Verslag huishoudelijke elektrische installatie op laagspanning en zeer lage spanning

Referentie: **004-20261102-01**	Datum controle: **02/11/2026**
Keurder: **004**

Eigenaar:	**Onbekend**	EAN-code:	**Onbekend**
Adres installatie:	**Brueghellaan 10 bus 42 - 4de verdieping, 1970 - Wezembeek-Oppem**	Nummer teller(s):	**Onbekend**
		Distributienetbeheerder installatie:	**Fluvius**

Inbreuk(en):

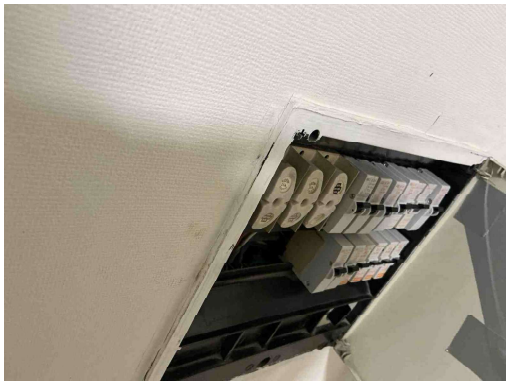
B17 - De voedingsspanning is niet op elk bord vermeld (Boek 1: 3.1.3.3).
Opmerking: Oa bord 1
